所内常設直流電源設備（3系統目）、第5回SA変認申請における記載の誤りについて

所内常設直流電源設備（3系統目）及び第5回S A変認申請における
記載の誤りに係る点検結果

資料 7-3-2 125V 系蓄電池(3系統目)の耐震性についての計算書

資料 7-3-2 125V 系蓄電池(3系統目)の耐震性についての計算書

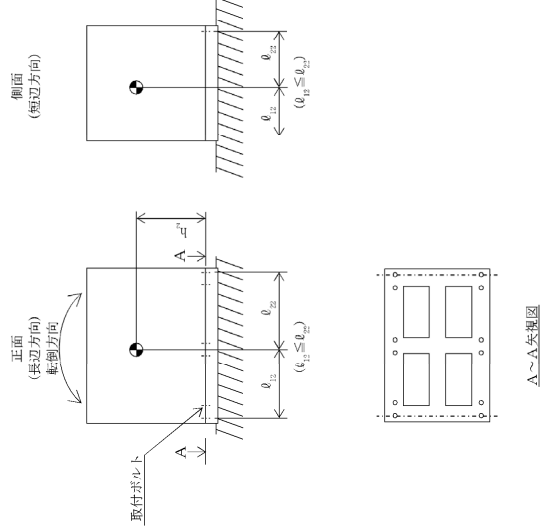
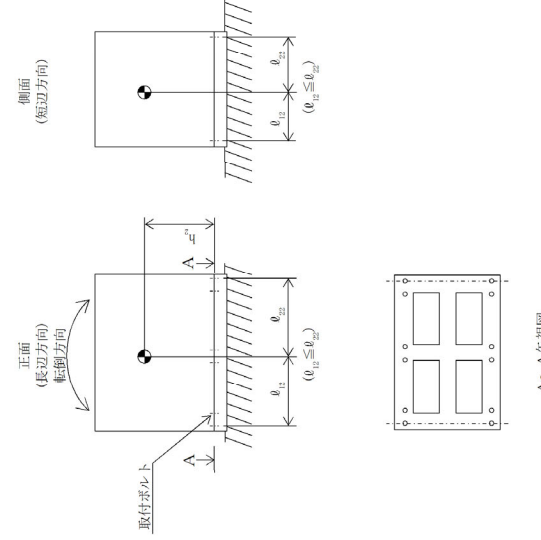
修正前 (2023年8月31日申請)	修正後	修正理由																				
<p>1. 概要</p> <p>本計算書は、添付書類「資料 7-1 耐震設計の基本方針の概要」にて設定している構造強度及び機能維持の設計方針に基づき、125V 系蓄電池（3系統目）が設計用地震力に対して十分な構造強度及び電気的機能を有していることを説明するものである。</p> <p>125V 系蓄電池（3系統目）は、重大事故等対処設備においては常設耐震重要重大事故防止設備及び常設重大事故緩和設備に分類される。以下、重大事故等対処設備としての構造強度評価及び電気的機能維持評価を示す。</p> <p>125V 系蓄電池（3系統目）は、以下の表 1-1 に示す蓄電池（架台）から構成される。本計算書においては、その各々の蓄電池（架台）に対して耐震計算を行う。</p> <table border="1" data-bbox="421 842 1178 1115"> <caption>表 1-1 125V 系蓄電池（3系統目）の構成</caption> <thead> <tr> <th>系統</th> <th>蓄電池（架台）名称</th> <th>個数</th> </tr> </thead> <tbody> <tr> <td rowspan="3">125V 系蓄電池（3系統目）</td> <td>125V 系蓄電池（3系統目） （4個並び2段1列）</td> <td>8</td> </tr> <tr> <td>125V 系蓄電池（3系統目） （3個並び2段1列）</td> <td>6</td> </tr> <tr> <td>125V 系蓄電池（3系統目） （2,3個並び2段1列）</td> <td>5</td> </tr> </tbody> </table> <p>2. 一般事項</p> <p>本計算書は、平成 30 年 10 月 18 日付け原規規発第 1810181 号にて認可された工事計画の添付書類「V-2-1-13-7 盤の耐震性についての計算書作成の基本方針」に基づき評価を行う。</p> <p>2.1 構造計画</p> <p>125V 系蓄電池（3系統目）の構造計画を表 2-1 に示す。</p> <p style="text-align: center;">1</p>	系統	蓄電池（架台）名称	個数	125V 系蓄電池（3系統目）	125V 系蓄電池（3系統目） （4個並び2段1列）	8	125V 系蓄電池（3系統目） （3個並び2段1列）	6	125V 系蓄電池（3系統目） （2,3個並び2段1列）	5	<p>1. 概要</p> <p>本計算書は、添付書類「資料 7-1 耐震設計の基本方針の概要」にて設定している構造強度及び機能維持の設計方針に基づき、125V 系蓄電池（3系統目）が設計用地震力に対して十分な構造強度及び電気的機能を有していることを説明するものである。</p> <p>125V 系蓄電池（3系統目）は、重大事故等対処設備においては常設耐震重要重大事故防止設備及び常設重大事故緩和設備に分類される。以下、重大事故等対処設備としての構造強度評価及び電気的機能維持評価を示す。</p> <p>125V 系蓄電池（3系統目）は、以下の表 1-1 に示す蓄電池（架台）から構成される。本計算書においては、その各々の蓄電池（架台）に対して耐震計算を行う。</p> <table border="1" data-bbox="1650 821 2436 1094"> <caption>表 1-1 125V 系蓄電池（3系統目）の構成</caption> <thead> <tr> <th>系統</th> <th>蓄電池（架台）名称</th> <th>個数</th> </tr> </thead> <tbody> <tr> <td rowspan="3">125V 系蓄電池（3系統目）</td> <td>125V 系蓄電池（3系統目） （4個並び2段1列）</td> <td>12</td> </tr> <tr> <td>125V 系蓄電池（3系統目） （3個並び2段1列）</td> <td>4</td> </tr> <tr> <td>125V 系蓄電池（3系統目） （2,3個並び2段1列）</td> <td>2</td> </tr> </tbody> </table> <p>2. 一般事項</p> <p>本計算書は、平成 30 年 10 月 18 日付け原規規発第 1810181 号にて認可された工事計画の添付書類「V-2-1-13-7 盤の耐震性についての計算書作成の基本方針」に基づき評価を行う。</p> <p>2.1 構造計画</p> <p>125V 系蓄電池（3系統目）の構造計画を表 2-1 に示す。</p> <p style="text-align: center;">1</p>	系統	蓄電池（架台）名称	個数	125V 系蓄電池（3系統目）	125V 系蓄電池（3系統目） （4個並び2段1列）	12	125V 系蓄電池（3系統目） （3個並び2段1列）	4	125V 系蓄電池（3系統目） （2,3個並び2段1列）	2	<p>①メーカー設計図書 の転記間違い(架台 1 個当たりの蓄電池セル数を記載していたが、蓄電池架台の数に修正)(計 3 箇所)</p>

系統	蓄電池（架台）名称	個数																				
125V 系蓄電池（3系統目）	125V 系蓄電池（3系統目） （4個並び2段1列）	8																				
	125V 系蓄電池（3系統目） （3個並び2段1列）	6																				
	125V 系蓄電池（3系統目） （2,3個並び2段1列）	5																				
系統	蓄電池（架台）名称	個数																				
125V 系蓄電池（3系統目）	125V 系蓄電池（3系統目） （4個並び2段1列）	12																				
	125V 系蓄電池（3系統目） （3個並び2段1列）	4																				
	125V 系蓄電池（3系統目） （2,3個並び2段1列）	2

資料 7-3-6 直流 125V 遠隔切替操作盤（3系統目用）の耐震性についての計算書

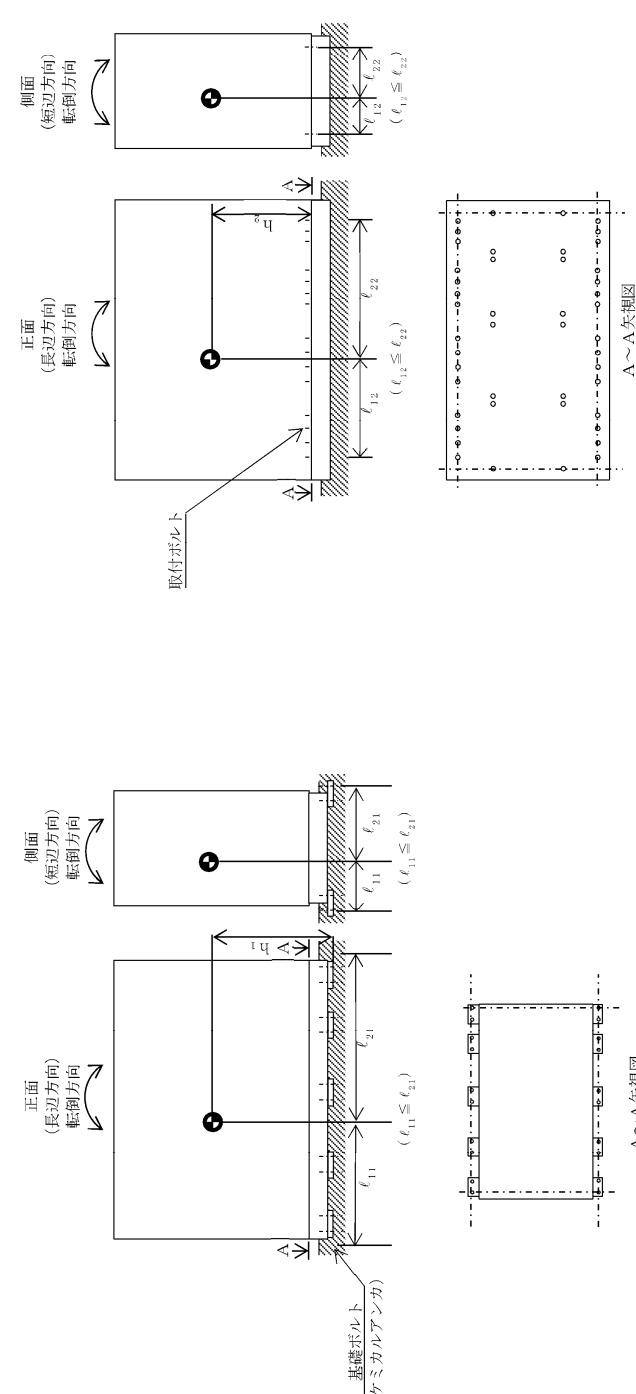
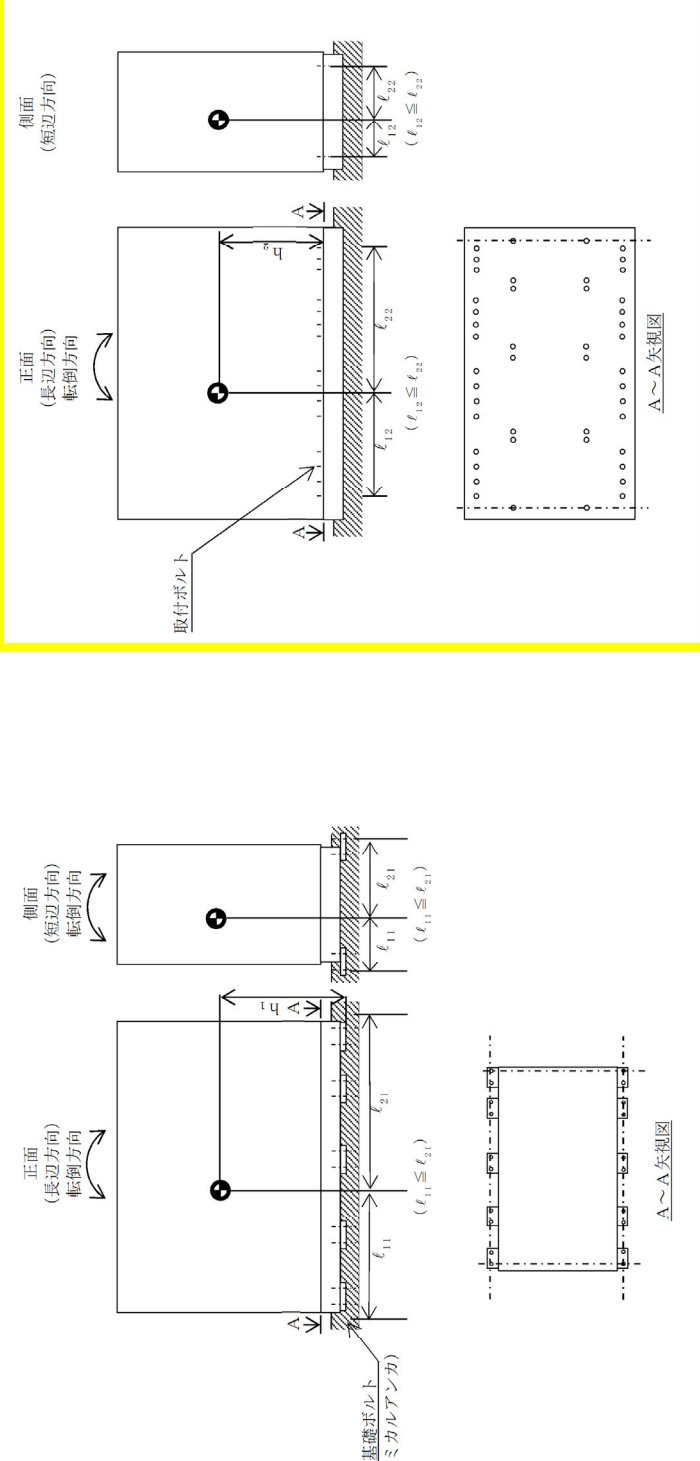
①メーカー設計図書の転記間違い(数値の修正)(計2箇所)

資料7-別添1-2 125V系蓄電池(3系統目)の耐震性についての計算書

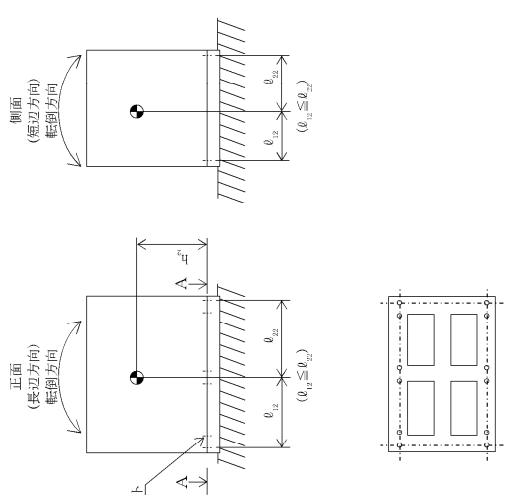
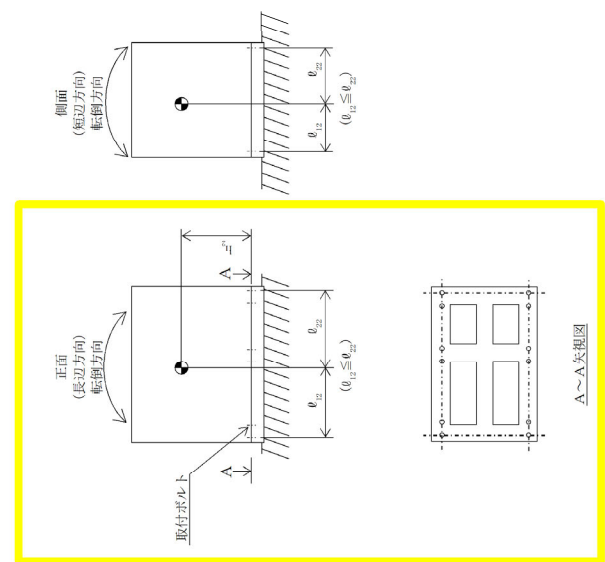
修正前 (2023年8月31日申請)	修正後	修正理由																				
<p>1. 概要</p> <p>本計算書は、添付書類「資料7-別添1 特に高い信頼性を有する所内常設直流電源設備（3系統目）の耐震設計の基本方針の概要」にて設定している構造強度及び機能維持の設計方針に基づき、125V系蓄電池（3系統目）が設計用地震力に対して十分な構造強度及び電気的機能を有していることを説明するものである。</p> <p>125V系蓄電池（3系統目）は、重大事故等対処設備においては常設耐震重要重大事故防止設備及び常設重大事故緩和設備に分類される。以下、重大事故等対処設備としての構造強度評価及び電気的機能維持評価を示す。</p> <p>125V系蓄電池（3系統目）は、以下の表1-1に示す蓄電池（架台）から構成される。本計算書においては、その各々の蓄電池（架台）に対して耐震計算を行う。</p> <table border="1" data-bbox="430 850 1172 1113"> <caption>表1-1 125V系蓄電池（3系統目）の構成</caption> <thead> <tr> <th>系統</th> <th>蓄電池（架台）名称</th> <th>個数</th> </tr> </thead> <tbody> <tr> <td rowspan="3">125V系蓄電池（3系統目）</td> <td>125V系蓄電池（3系統目） （4個並び2段1列）</td> <td>8</td> </tr> <tr> <td>125V系蓄電池（3系統目） （3個並び2段1列）</td> <td>6</td> </tr> <tr> <td>125V系蓄電池（3系統目） （2,3個並び2段1列）</td> <td>5</td> </tr> </tbody> </table> <p>2. 一般事項</p> <p>本計算書は、添付書類「資料7-別添1 特に高い信頼性を有する所内常設直流電源設備（3系統目）の耐震設計の基本方針の概要」及び平成30年10月18日付け原規規発第1810181号にて認可された工事計画の添付書類「V-2-1-13-7 盤の耐震性についての計算書作成の基本方針」に基づき評価を行う。</p> <p>2.1 構造計画</p> <p>125V系蓄電池（3系統目）の構造計画を表2-1に示す。</p>	系統	蓄電池（架台）名称	個数	125V系蓄電池（3系統目）	125V系蓄電池（3系統目） （4個並び2段1列）	8	125V系蓄電池（3系統目） （3個並び2段1列）	6	125V系蓄電池（3系統目） （2,3個並び2段1列）	5	<p>1. 概要</p> <p>本計算書は、添付書類「資料7-別添1 特に高い信頼性を有する所内常設直流電源設備（3系統目）の耐震設計の基本方針の概要」にて設定している構造強度及び機能維持の設計方針に基づき、125V系蓄電池（3系統目）が設計用地震力に対して十分な構造強度及び電気的機能を有していることを説明するものである。</p> <p>125V系蓄電池（3系統目）は、重大事故等対処設備においては常設耐震重要重大事故防止設備及び常設重大事故緩和設備に分類される。以下、重大事故等対処設備としての構造強度評価及び電気的機能維持評価を示す。</p> <p>125V系蓄電池（3系統目）は、以下の表1-1に示す蓄電池（架台）から構成される。本計算書においては、その各々の蓄電池（架台）に対して耐震計算を行う。</p> <table border="1" data-bbox="1647 850 2433 1134"> <caption>表1-1 125V系蓄電池（3系統目）の構成</caption> <thead> <tr> <th>系統</th> <th>蓄電池（架台）名称</th> <th>個数</th> </tr> </thead> <tbody> <tr> <td rowspan="3">125V系蓄電池（3系統目）</td> <td>125V系蓄電池（3系統目） （4個並び2段1列）</td> <td>12</td> </tr> <tr> <td>125V系蓄電池（3系統目） （3個並び2段1列）</td> <td>4</td> </tr> <tr> <td>125V系蓄電池（3系統目） （2,3個並び2段1列）</td> <td>2</td> </tr> </tbody> </table> <p>2. 一般事項</p> <p>本計算書は、添付書類「資料7-別添1 特に高い信頼性を有する所内常設直流電源設備（3系統目）の耐震設計の基本方針の概要」及び平成30年10月18日付け原規規発第1810181号にて認可された工事計画の添付書類「V-2-1-13-7 盤の耐震性についての計算書作成の基本方針」に基づき評価を行う。</p> <p>2.1 構造計画</p> <p>125V系蓄電池（3系統目）の構造計画を表2-1に示す。</p>	系統	蓄電池（架台）名称	個数	125V系蓄電池（3系統目）	125V系蓄電池（3系統目） （4個並び2段1列）	12	125V系蓄電池（3系統目） （3個並び2段1列）	4	125V系蓄電池（3系統目） （2,3個並び2段1列）	2	<p>①メーカー設計図書 の転記間違い(架台1個当たりの蓄電池セル数を記載していたが、蓄電池架台の数に修正)(計3箇所)</p>

系統	蓄電池（架台）名称	個数																				
125V系蓄電池（3系統目）	125V系蓄電池（3系統目） （4個並び2段1列）	8																				
	125V系蓄電池（3系統目） （3個並び2段1列）	6																				
	125V系蓄電池（3系統目） （2,3個並び2段1列）	5																				
系統	蓄電池（架台）名称	個数																				
125V系蓄電池（3系統目）	125V系蓄電池（3系統目） （4個並び2段1列）	12																				
	125V系蓄電池（3系統目） （3個並び2段1列）	4																				
	125V系蓄電池（3系統目） （2,3個並び2段1列）	2

資料7-別添1-2 125V系蓄電池(3系統目)の耐震性についての計算書

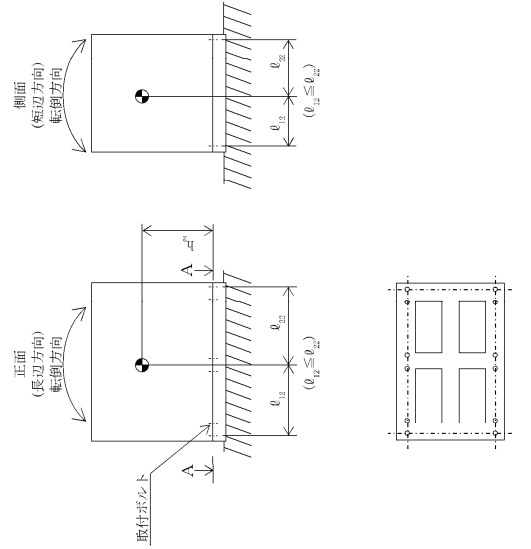
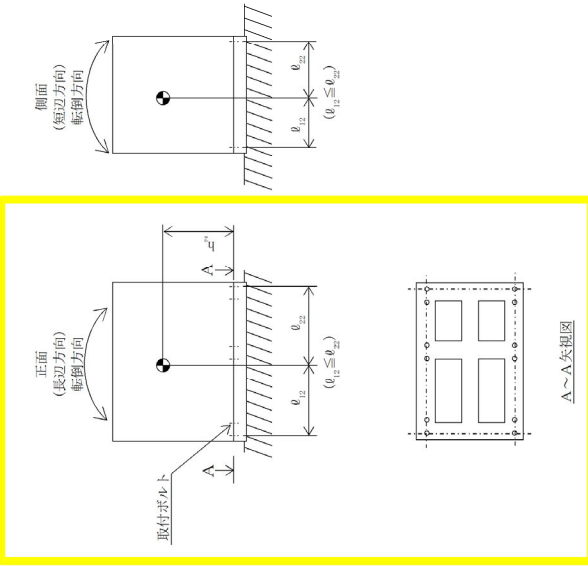
修正前 (2023年8月31日申請)	修正後	修正理由																																				
<p>3. 固有周期</p> <p>3.1 固有周期の算出方法</p> <p>125V系蓄電池（3系統目）のうち4個並び2段1列の水平方向の固有周期は、プラスチックハンマ等により当該装置に振動を与え、固有振動数測定装置（圧電式加速度ピックアップ、振動計、分析器）により固有振動数（共振周波数）を測定する。測定の結果、固有周期は0.05秒以下であり、剛であることを確認した。鉛直方向の固有周期は、構造が同様な装置に対する打振試験の測定結果から、固有周期は0.05秒以下であり、剛とする。</p> <p>125V系蓄電池（3系統目）のうち3個並び2段1列の固有周期は、構造が同様な装置に対する打振試験の測定結果から、固有周期は0.05秒以下であり、剛とする。</p> <p>125V系蓄電池（3系統目）のうち2,3個並び2段1列の固有周期は、構造が同様な装置に対する打振試験の測定結果から、固有周期は0.05秒以下であり、剛とする。</p> <p>固有周期を表3-1に示す。</p> <p style="text-align: center;">表3-1 固有周期 (s)</p> <table border="1" data-bbox="498 919 1101 1220"> <thead> <tr> <th>名称</th> <th>方向</th> <th>固有周期</th> </tr> </thead> <tbody> <tr> <td rowspan="2">125V系蓄電池（3系統目） （4個並び2段1列）</td> <td>水平</td> <td>0.05以下</td> </tr> <tr> <td>鉛直</td> <td>0.05以下</td> </tr> <tr> <td rowspan="2">125V系蓄電池（3系統目） （3個並び2段1列）</td> <td>水平</td> <td>0.05以下</td> </tr> <tr> <td>鉛直</td> <td>0.05以下</td> </tr> <tr> <td rowspan="2">125V系蓄電池（3系統目） （2,3個並び2段1列）</td> <td>水平</td> <td>0.05以下</td> </tr> <tr> <td>鉛直</td> <td>0.05以下</td> </tr> </tbody> </table> <p>4. 構造強度評価</p> <p>4.1 構造強度評価方法</p> <p>125V系蓄電池（3系統目）の構造は直立形であるため、構造強度評価は、添付書類「資料7-別添1 特に高い信頼性を有する所内常設直流電源設備（3系統目）の耐震設計の基本方針の概要」及び平成30年10月18日付け原規規発第1810181号にて認可された工事計画の添付書類「V-2-1-13-7 盤の耐震性についての計算書作成の基本方針」に記載の耐震計算方法に基づき評価する。</p> <p>4.2 荷重の組合せ及び許容応力</p> <p>4.2.1 荷重の組合せ及び許容応力状態</p> <p>125V系蓄電池（3系統目）の荷重の組合せ及び許容応力状態のうち重大事故等対処設備としての評価に用いるものを表4-1に示す。</p> <p>4.2.2 許容応力</p>	名称	方向	固有周期	125V系蓄電池（3系統目） （4個並び2段1列）	水平	0.05以下	鉛直	0.05以下	125V系蓄電池（3系統目） （3個並び2段1列）	水平	0.05以下	鉛直	0.05以下	125V系蓄電池（3系統目） （2,3個並び2段1列）	水平	0.05以下	鉛直	0.05以下	<p>3. 固有周期</p> <p>125V系蓄電池（3系統目）の固有周期は、構造が同様な装置に対する打振試験の測定結果から、固有周期は0.05秒以下であり、剛とする。固有周期を表3-1に示す。</p> <p style="text-align: center;">表3-1 固有周期 (s)</p> <table border="1" data-bbox="1739 617 2341 917"> <thead> <tr> <th>名称</th> <th>方向</th> <th>固有周期</th> </tr> </thead> <tbody> <tr> <td rowspan="2">125V系蓄電池（3系統目） （4個並び2段1列）</td> <td>水平</td> <td>0.05以下</td> </tr> <tr> <td>鉛直</td> <td>0.05以下</td> </tr> <tr> <td rowspan="2">125V系蓄電池（3系統目） （3個並び2段1列）</td> <td>水平</td> <td>0.05以下</td> </tr> <tr> <td>鉛直</td> <td>0.05以下</td> </tr> <tr> <td rowspan="2">125V系蓄電池（3系統目） （2,3個並び2段1列）</td> <td>水平</td> <td>0.05以下</td> </tr> <tr> <td>鉛直</td> <td>0.05以下</td> </tr> </tbody> </table> <p>4. 構造強度評価</p> <p>4.1 構造強度評価方法</p> <p>125V系蓄電池（3系統目）の構造は直立形であるため、構造強度評価は、添付書類「資料7-別添1 特に高い信頼性を有する所内常設直流電源設備（3系統目）の耐震設計の基本方針の概要」及び平成30年10月18日付け原規規発第1810181号にて認可された工事計画の添付書類「V-2-1-13-7 盤の耐震性についての計算書作成の基本方針」に記載の耐震計算方法に基づき評価する。</p> <p>4.2 荷重の組合せ及び許容応力</p> <p>4.2.1 荷重の組合せ及び許容応力状態</p> <p>125V系蓄電池（3系統目）の荷重の組合せ及び許容応力状態のうち重大事故等対処設備としての評価に用いるものを表4-1に示す。</p> <p>4.2.2 許容応力</p> <p>125V系蓄電池（3系統目）の許容応力は、添付書類「資料7-別添1 特に高い信頼性を有する所内常設直流電源設備（3系統目）の耐震設計の基本方針の概要」に基づき表4-2のとおりとする。</p> <p>4.2.3 使用材料の許容応力評価条件</p> <p>125V系蓄電池（3系統目）の使用材料の許容応力評価条件のうち重大事故等対処設備としての評価に用いるものを表4-3に示す。</p>	名称	方向	固有周期	125V系蓄電池（3系統目） （4個並び2段1列）	水平	0.05以下	鉛直	0.05以下	125V系蓄電池（3系統目） （3個並び2段1列）	水平	0.05以下	鉛直	0.05以下	125V系蓄電池（3系統目） （2,3個並び2段1列）	水平	0.05以下	鉛直	0.05以下	<p>②類似設備の耐震計算書を基に作成したことによる反映間違い</p>
